2016년도 문화재위원회

제9차 사적분과위원회 회의록

전라우수영 및 명랑대첩비
문화재 지정 및 보호 구역(안)

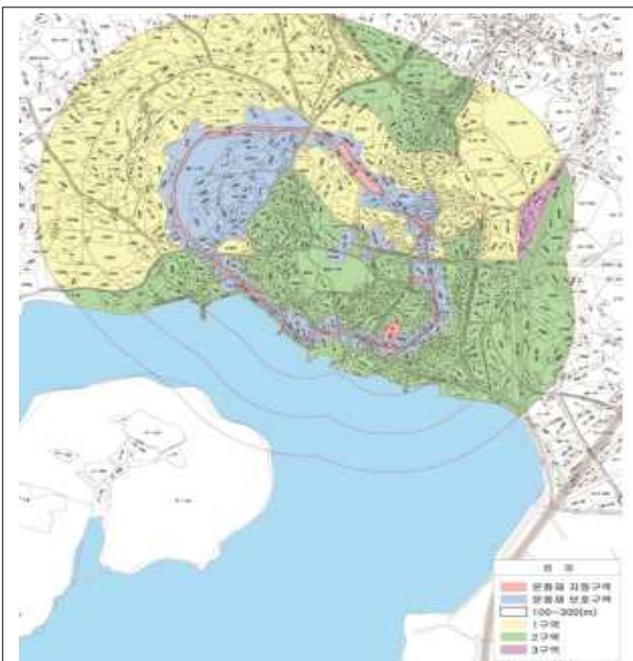
■ 검토의견: 지정·보호구역은 적정하다고 사료됨.

전라우수영 및 명랑대첩비
현상변경 허용기준(안)

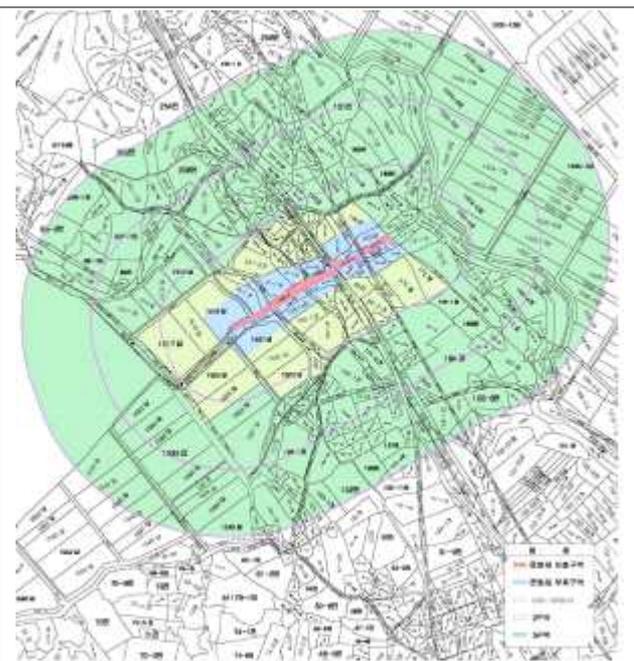
■ 검토의견 : 성곽 내부의 연접부는 성곽의 높이를 고려하여 1층으로 하되 경사지붕을 유지하는 방안이 필요함. 또한 바다방향으로 지형을 고려하여 트인 경관을 유지하는 것이 중요하며, 성곽의 배경이 되는 육지부는 경관 축에 속하지 않으므로 건축이 허용되며 현 마을과 문화재와의 공생을 고려한 허용기준이 작성될 필요가 있음.

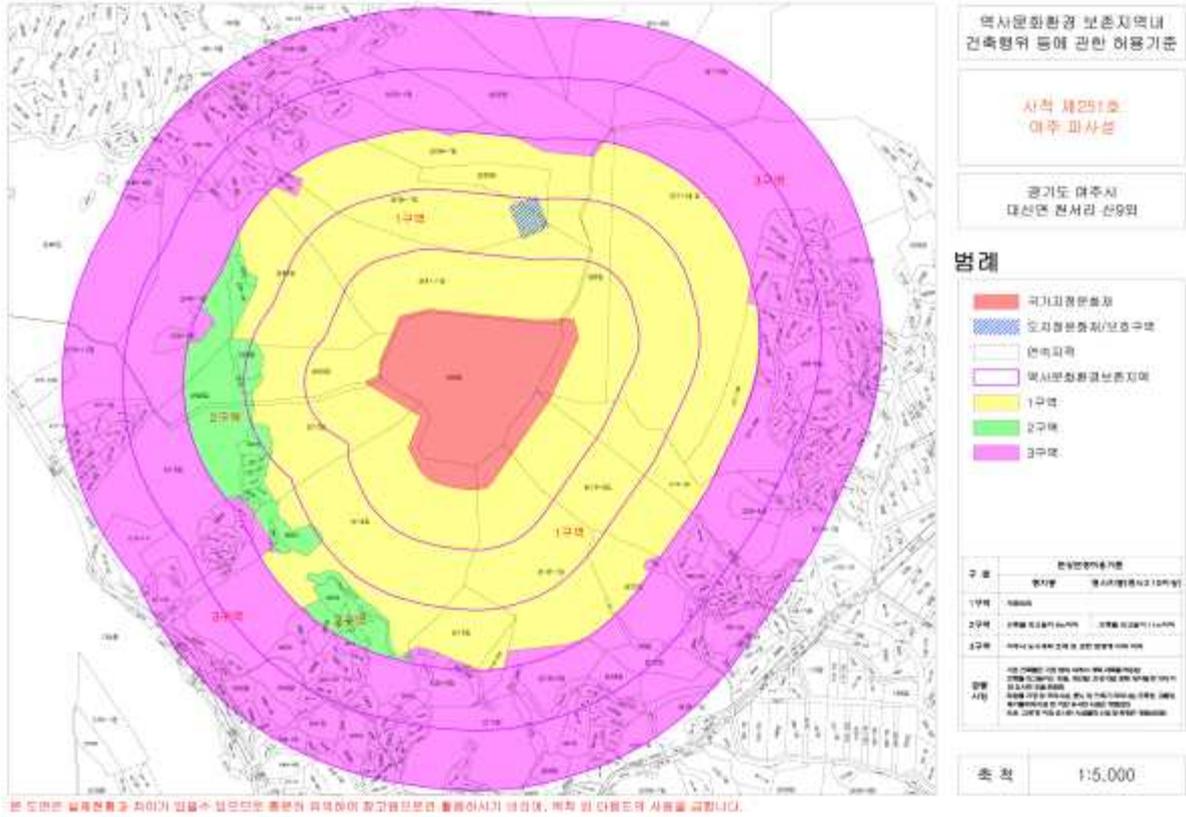
- 기존에 허가된 사항을 반영하여 조정안을 마련한 사항으로, 일부는 지적 선을 따라 구역을 나누는 것이 필요하고, 허용기준 높이와 공통사항은 타 허용기준과 동일한 형식과 기준으로 조정하는 것이 좋을 것으로 판단됨.

- 보류
 - 현지조사 후 재검토

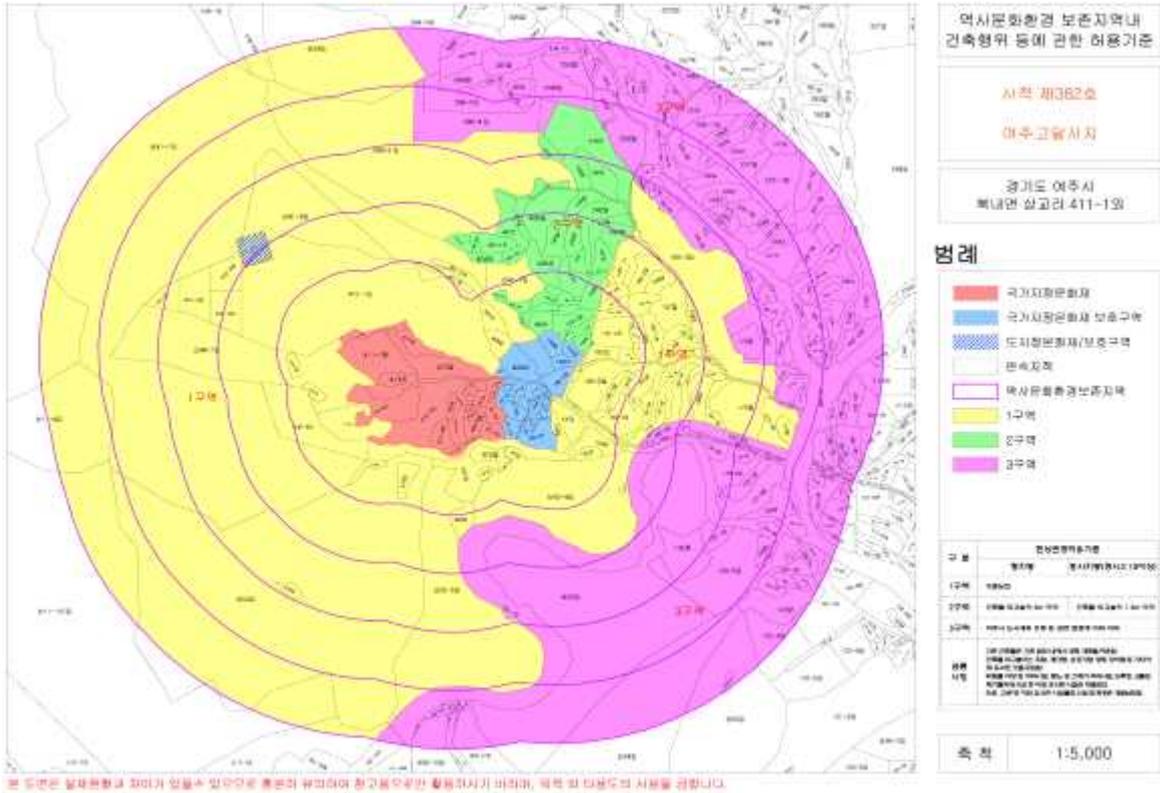
- 기존에 허가된 사항을 반영하여 조정안을 마련한 사항이나, 고달사지 측면 능선으로 후사면이 보이지 않는 부분에 대하여 주변 허용기준과 동일하게 조정하는 것이 좋을 것 같으며, 허용기준 높이와 공통사항은 타 허용기준과 동일한 형식과 기준으로 조정하는 것이 좋을 것으로 판단됨.

- 보류
 - 현지조사 후 재검토
